DELIBERAZIONE DELLA GIUNTA REGIONALE 11 febbraio 2025, n. 81

Comune di Roseto Valfortore (FG). ANTICHI MULINI S.P.A. – REALIZZAZIONE DI UNA S.P.A. “SALUS PER AQUAM” CENTRO BENESSERE PRESSO IL PARCO DEI MULINI AD ACQUA. Proponente Comune di Roseto Valfortore. AUTORIZZAZIONE PAESAGGISTICA ex art. 90 delle NTA del PPTR, in deroga ex art. 95.

ALLEGATO A

PARERE TECNICO

Fig.4 Stralcio pianta progetto con indicazione dei nuovi interventi

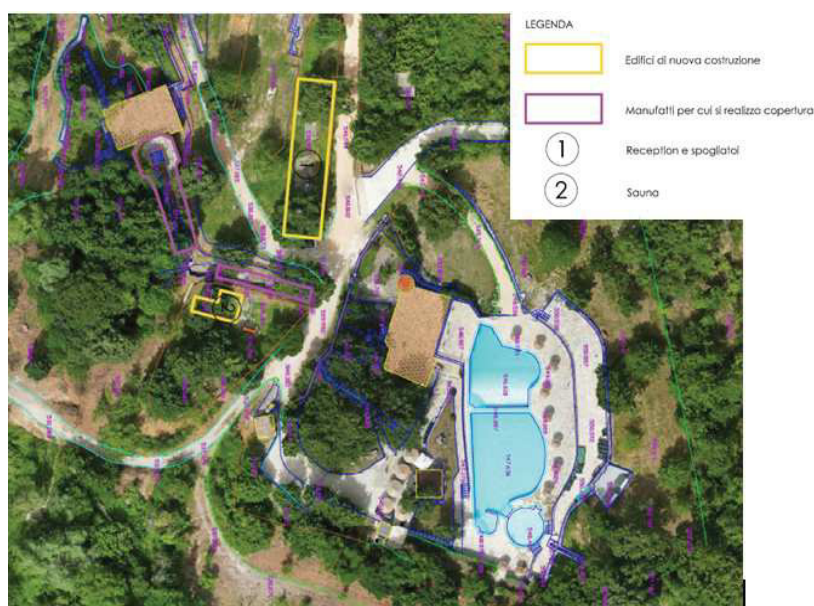
- Dovrà essere redatto progetto di restauro/ consolidamento relativo alle strutture del Mulino (muro di contenimento sul lato nord occidentale) e di tutte le strutture antiche interessate dall’intervento in oggetto (canale di congiunzione dei mulini, etc);
- I nuovi manufatti dovranno essere progettati tenendo in considerazione il contesto edilizio-paesaggistico in cui saranno inseriti, dovranno essere utilizzati materiali naturali (come ad esempio la pietra locale o similari) che dialoghino con le strutture storiche esistenti cercando di valorizzare il bene culturale (Il Mulino e i suoi canali), e che tutelino il paesaggio con strutture reversibili ed ecocompatibili;

- al fine di non modificare la quota pavimentale e i muri di contenimento del canale, il percorso SPA dovrà prevedere una struttura indipendente, sovrapposta al canale, idonea a garantire sia la chiusura dello stesso sia a realizzare le vasche ivi previste; tale approfondimento progettuale dovrà essere concordato preventivamente con la Scrivente;

- i nuovi percorsi dovranno tener conto dell'orografia del terreno evitando di modificarlo in maniera consistente e rispettando la storicità delle relazioni esistenti tra i due mulini e il canale che li collega, e dovranno prevedere materiali e tecniche costruttive eco compatibili;
